NOTE TECHNIQUE

N° 99 - D

DS 21 (DX - DJ) - DS 19_a (DY - DL)

CEINTURES DE SECURITE

Fig. 1

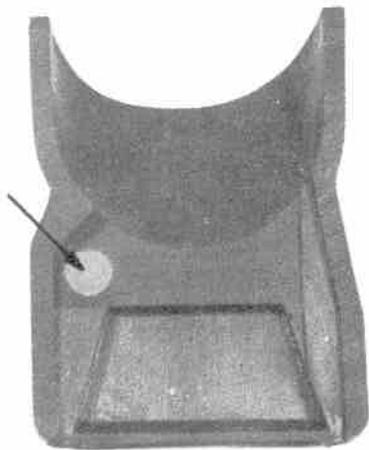
Le cache-protecteur adapté sur le dispositif d'accrochage de la ceinture n'est pas symétrique : un embrèvement est prévu à l'intérieur pour le logement de l'axe du pêne de verrouillage, (voir Fig.1). Extérieurement un chanfrein indique le côté du cache qui doit être monté du côté du pêne (voir Fig. 2).

Fig. 3

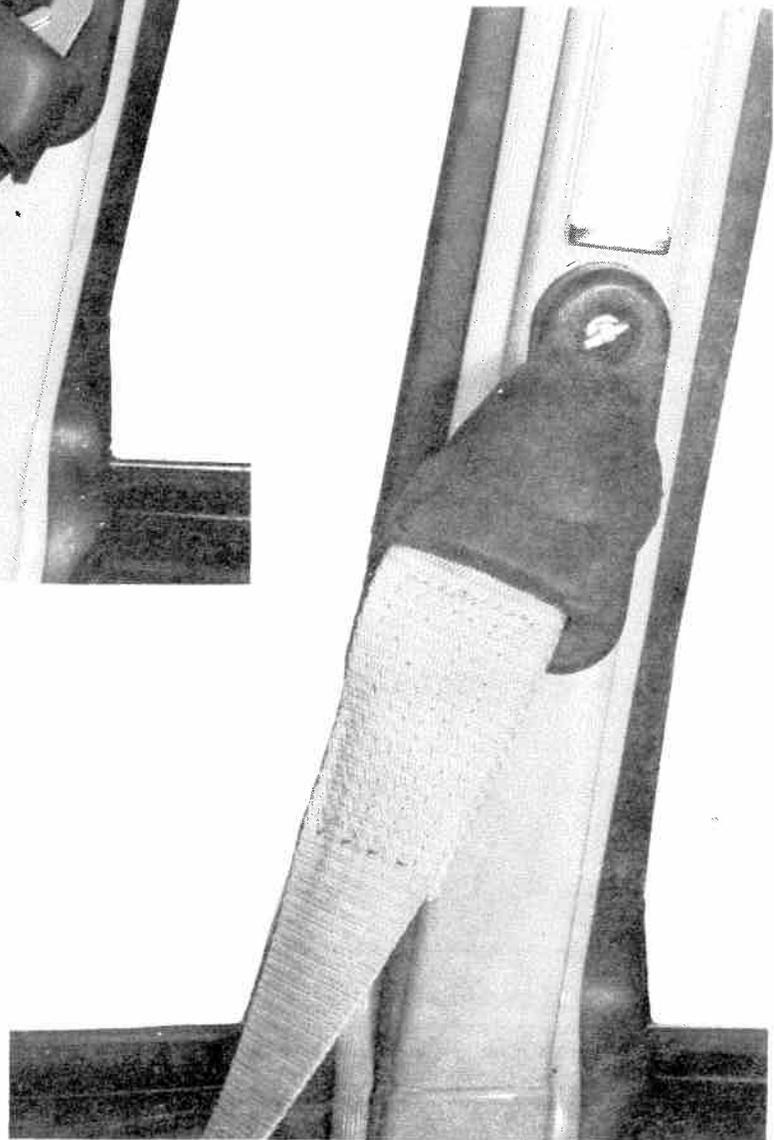
Au montage du cache sur la ceinture, retourner la jupe (voir Fig. 3), puis fixer le dispositif d'accrochage sur la platine et rabattre la jupe (voir Fig. 4).
